Technische vragen behorend bij raadsvoorstel BOPA Clarissenstraat 35 Raadsvergadering 16 juni

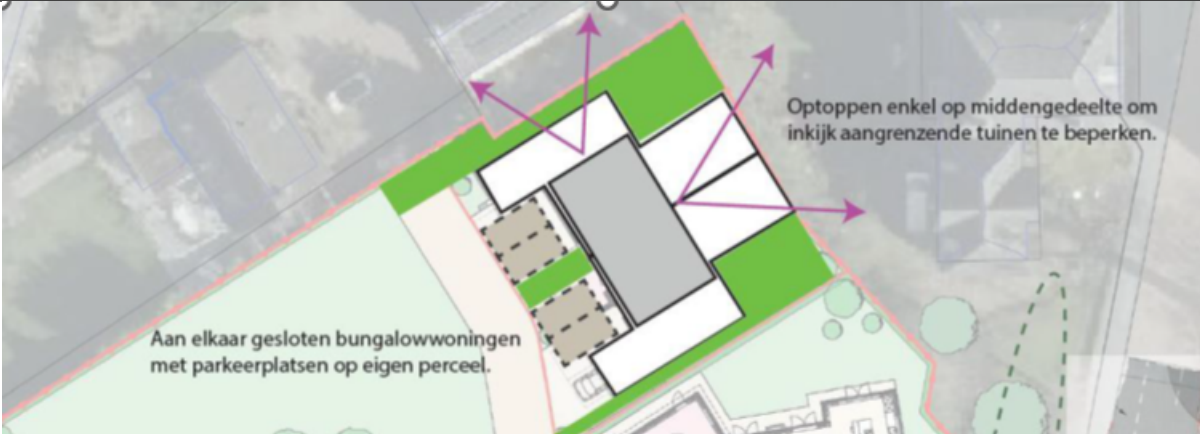
Ingediend door:	Vraag	Antwoord
BALANS	<p>Bungalow 2 binnen het huidige plan is gesitueerd over de volle breedte van de erfgrans van Molenpad 1 en omsluit zelfs ook nog een gedeelte om de hoek van het perceel. Er is een muur voorzien van 320cm hoog en een totale breedte van ruim 19 meter. Tevens komt er op 230cm van de erfgrans nog een dakopbouw met eenzelfde hoogte bovenop te staan.</p> <p>Mijn vraag is of dit is toegestaan, wat zijn de richtlijnen voor bouwen op of tegen een erfgrans? Is er daarnaast ook getoetst aan een afname van leefcomfort, daglichttoetreding en bezonning aangezien de nieuwbouw mijns inziens de daglichttoetreding zal verminderen en de bezonning voor het allergrootste gedeelte weg zal nemen aangezien de tuin op het zuiden ligt. Is dit reeds (vooraf) beoordeelt en/of goed bevonden of dient dit nog beoordeelt te worden tijdens de behandeling van de lopende vergunningaanvraag?</p>	<p>Er zijn geen specifieke algemene richtlijnen voor bouwen op of tegen de erfgrans, anders dan dat het bestemmingsplan hier regels over kan bevatten. Door de stedenbouwkundigen is beoordeeld of de voorgestelde opzet van de woningen ruimtelijk aanvaardbaar is, waarbij onder meer daglichttoetreding, bezonning en de beleving van naastgelegen percelen zijn betrokken.</p> <p>De huidige situatie is daarbij vergeleken met de toekomstige situatie. Op het perceel van Clarissenstraat 35 bevinden zich momenteel hoge coniferen, die hoger zijn dan zowel de voorziene muur van 2,3 meter ter plaatse van de erfgrans als de totale bouwhoogte van circa 6,2 meter. Dit betekent dat de bewoner van Molenpad 1 in de huidige situatie naar verwachting meer schaduwwerking ondervindt dan in de beoogde situatie. Door de opbouw op een afstand van 2,3 meter van de erfgrans te situeren, wordt de bezonning van de gevelopeningen van de naastgelegen woning slechts in beperkte mate beïnvloed. Daarnaast zijn de hogere bouwdelen zodanig gesitueerd en verspreid dat er tussen de bouwmassa's doorzichten naar de open lucht behouden blijven.</p> <p>Desalniettemin betekent het realiseren van een muur, in vergelijking met de bestaande groen, een verslechtering van de belevingskwaliteit voor de bewoner van Molenpad 1. Deze afname is echter zoveel mogelijk beperkt door de gekozen opzet van het bouwplan. De bouwdelen die het dichtst bij de naastgelegen percelen zijn gesitueerd blijven beperkt tot één bouwlaag, waardoor het zicht daarboven behouden blijft. Tevens zijn de hogere bouwdelen zodanig gepositioneerd dat er tussen de volumes doorzichten naar de open lucht bestaan. Van een aaneengesloten, massieve wand die het uitzicht volledig blokkeert is dan ook geen sprake. Voorts heeft de initiatiefnemer aangeboden om, op eigen kosten, de muur te voorzien van klimplanten of om langs de muur leibomen te plaatsen, teneinde de ruimtelijke kwaliteit en beleving te verbeteren.</p> <p>Bovendien is de woning aan het Molenpad 1 gelegen op een terp, waardoor het maaiveldniveau hoger ligt dan het peil waarvan in het bouwplan wordt uitgegaan. Dit heeft tot gevolg dat de voorziene muur van 2,3 meter, gezien vanaf het perceel Molenpad 1, in de praktijk als lager wordt ervaren.</p>

Verder willen we opmerken dat de reactie van de insprekers ons heeft verrast. Wij zijn bij de voorbereiding van dit plan uitgegaan van de juistheid en volledigheid van de gevoerde omgevingsdialoog. Gedurende het proces is het ontwerp van de bungalowwoningen zelfs gespiegeld, mede naar aanleiding van de wens van de bewoner van Molenpad 1 om geen aangrenzende tuin te krijgen (zie onderstaande tekening).

Wij hebben het gewaardeerd dat omwonenden in een vroeg stadium de gelegenheid hebben gehad hun wensen kenbaar te maken en dat het ontwerp daarop is aangepast. Het is echter betreurenswaardig dat de omgevingsdialoog door omwonenden anders is ervaren. Deze signalen nemen wij serieus en betrekken wij bij toekomstige trajecten.
